LuK Service Info

Part Nr: 335 0143 12 — 350mm TDCA – 10 spline

Manufacturer: FORD / FORD NEW HOLLAND

Info: Flywheel Information/
Schwungradinformation/
Informations de volant-moteur/
Información del Volante-motor/
Informazioni volano

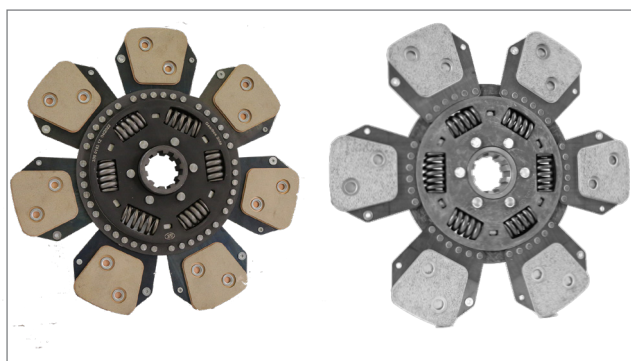
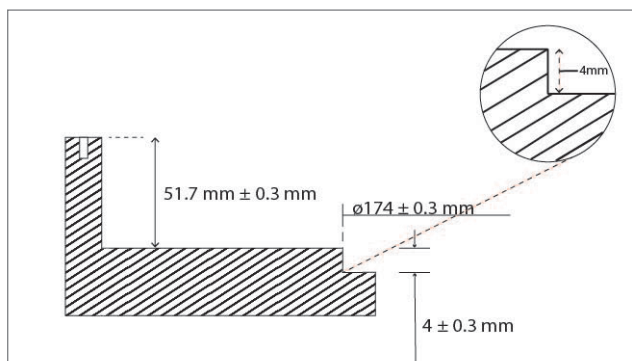
Re-machine the flywheel inner recess to a diameter of 174 ± 0.3 mm and a depth of 4 ± 0.3 mm to avoid rivets contacting flywheel.
